Mission régionale d'autorité environnementale
ÎLE-DE-FRANCE

**Avis délibéré
sur le projet de renouvellement urbain de
Guinette à Étampes (91)**

N° 007077/A P
du 17/12/2025

Figure 3: Niveaux sonores calculés à 4m de hauteur à l'état initial (étude acoustique, page 14)

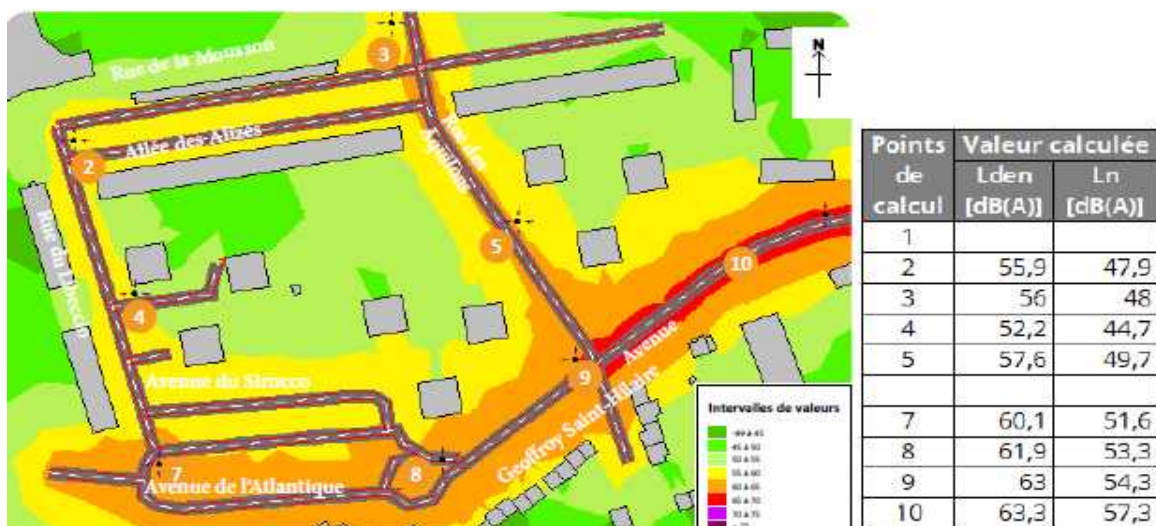
Les cartes de niveaux sonores calculés en façade montrent des expositions dépassant les seuils Lden 60–65 dB(A), notamment : le long de l'avenue de l'Atlantique et le long de l'avenue Geoffroy Saint-Hilaire (étude acoustique, p.30). Ces niveaux induisent un besoin d'isolement acoustique renforcé.

(6) L'Autorité environnementale recommande de préciser, pour chaque bâtiment très exposé au bruit, les isolements minimaux en façade nécessaire pour atteindre les seuils réglementaires intérieurs, en intégrant les prescriptions du classement sonore des infrastructures, et de mettre en œuvre des mesures d'évitement et de réduction des nuisances sonores fenêtres ouvertes.
